## Servicebulletin

33399D02

### Högtryckssvivel – färre delar

STOCKHOLM 25 Augusti, 2015

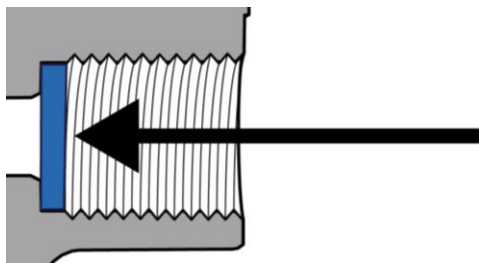
Förbättrat utförande med färre delar av högtryckssvivelns tätningar har införts.

Ett förbättrat utförande med färre delar i reservdelen "Friktionsbricka, sats, 5-pack" (460 190 192) har införts. Beställningsnumret för reservdelen fortsätter att vara densamma.

*OBS! Blanda inte nya och gamla delar.*

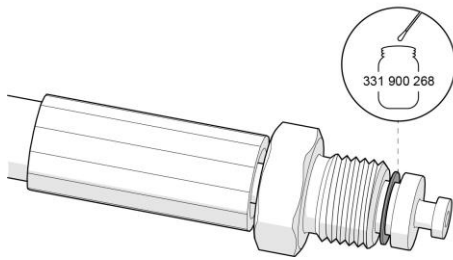
1. Tryck ner friktionsbrickan i botten av visselhuset/adaptern (nedanför gängorna).

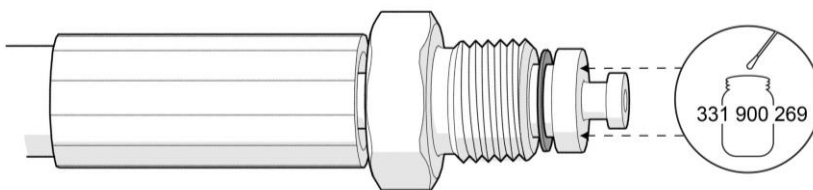
2. Smörj båda sidorna på anti-friktionsbrickan med specialsmörjmedel (331 900 268). Kontrollera att inget fett fastnar på gängorna.

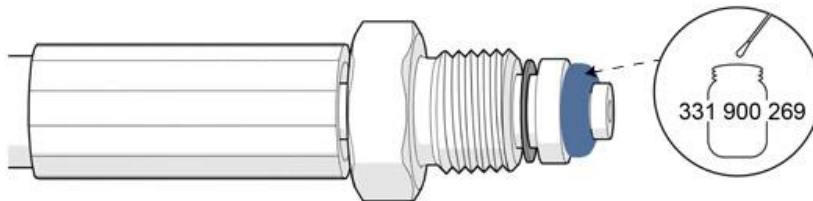
3. Smörj ytan på nippeln som är utpekad i bilden nedan med Silikonsmörjmedel (331 900 269).

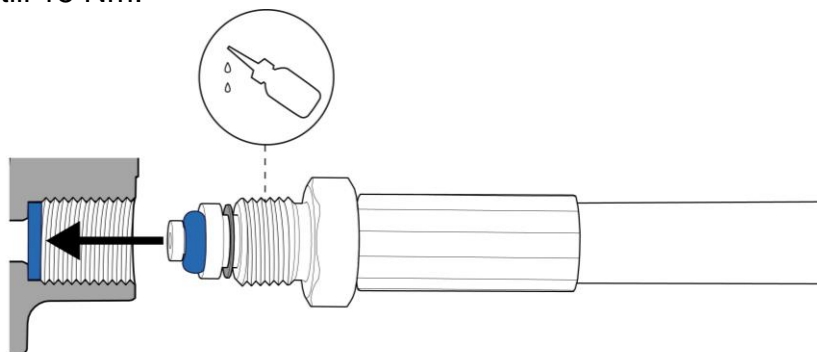
4. Smörj en ny o-ring (del av Friktionsbricka, sats 460 190 192) med Silikonsmörjmedel (331 900 269) och montera den på slangnippeln.
